熊原第22-013号
令和4年7月19日

核燃料物質の加工施設の変更に関する設計及び
工事の計画の軽微な変更の届出書

令和3年5月24日付け原規規発第2105241号をもって加工施設の変更に関する設計及び工事の計画の認可を受けた申請書（令和3年11月8日付け熊原第21-042号にて軽微な変更届出）について、核原料物質、核燃料物質及び原子炉の規制に関する法律第16条の2第5項の規定に基づき、別紙のとおり軽微な変更を届け出ます。

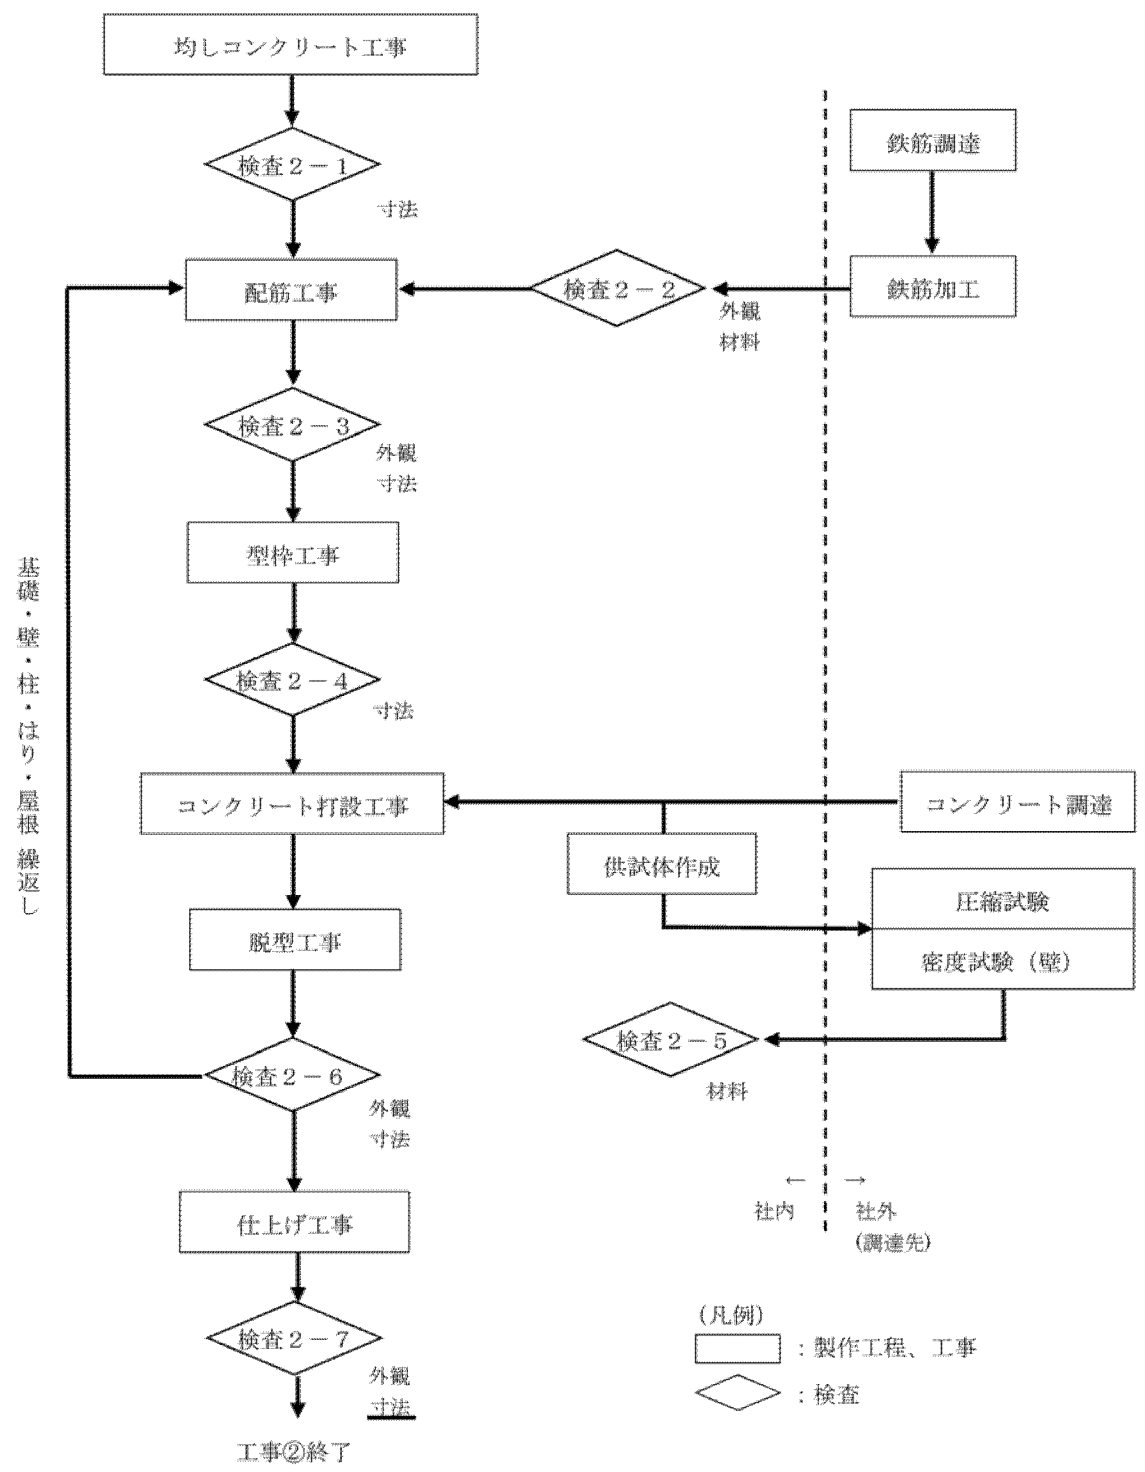
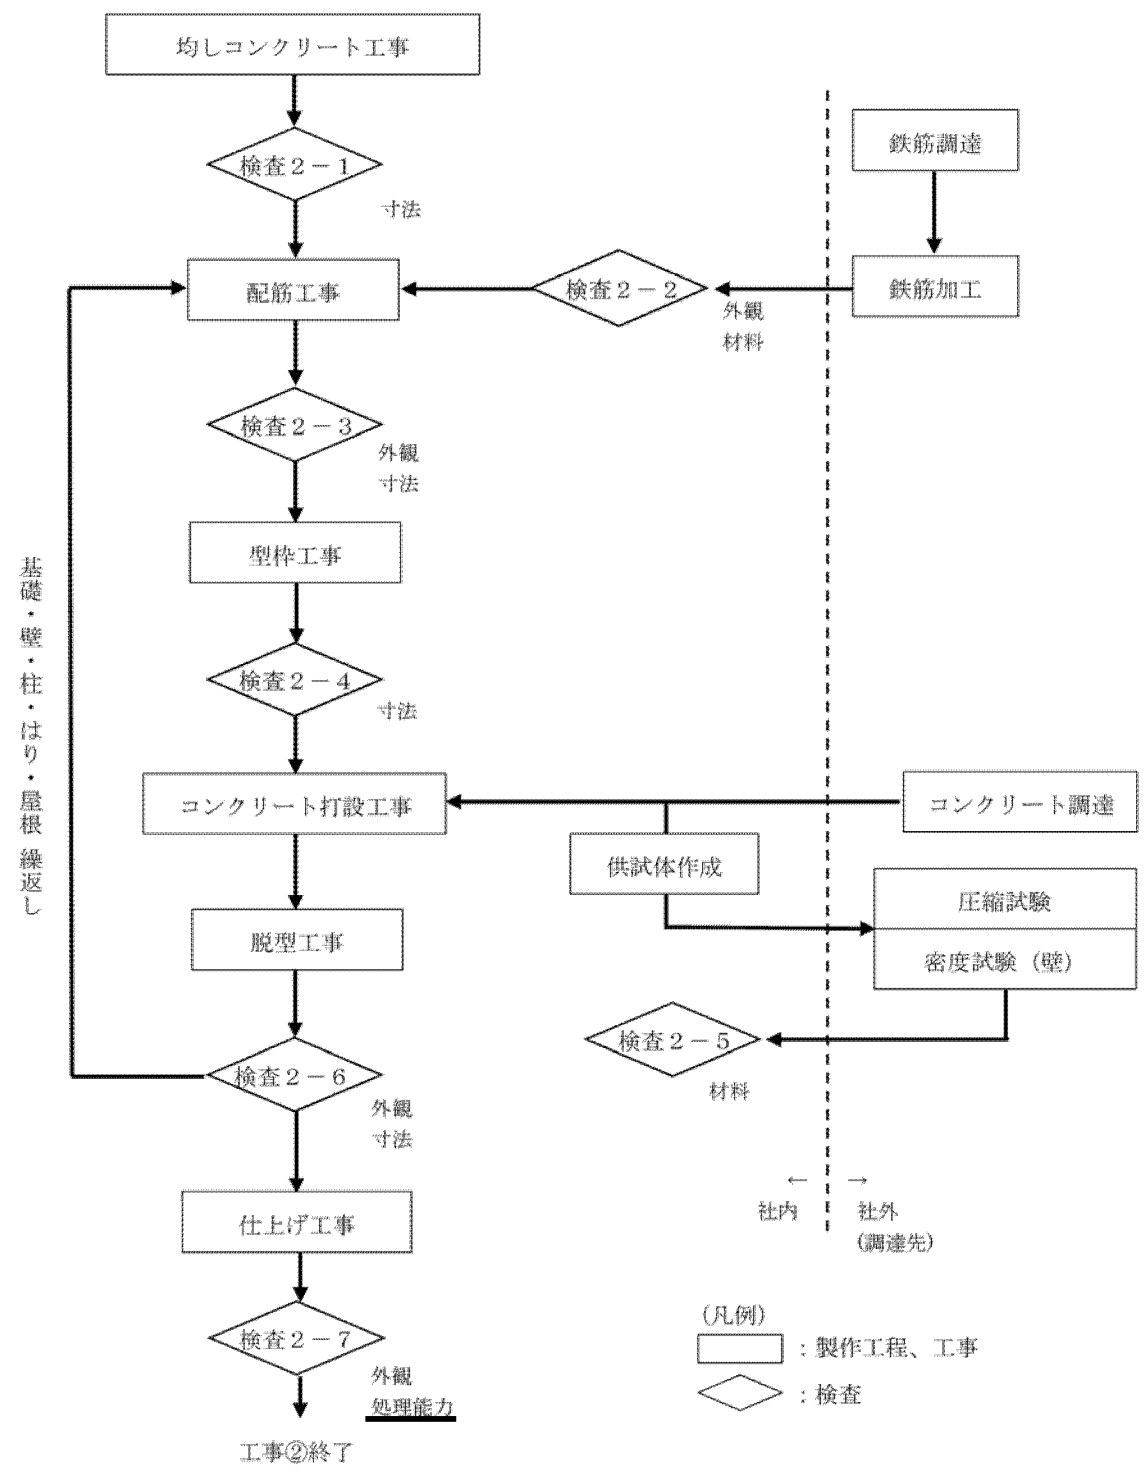
換気筒の仕様を追加するため。
なお、本変更は換気筒の仕様の追加であり、火災評価に変更はないため、適合性評価への影響はなく、加工施設の保全上支障のない変更である。

※7 コンクリートブロックの肉厚、鉄筋のかぶり厚さは下図参照。

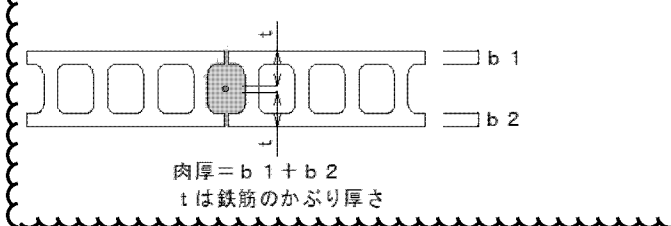
壁の仕様を適正化するため。
なお、当該壁は火災区画以外の安全機能はなく、コンクリートブロック壁は火災区画境界として必要な耐火性能は確保できていることから、適合性評価への影響はなく、加工施設の保全上支障のない変更である。
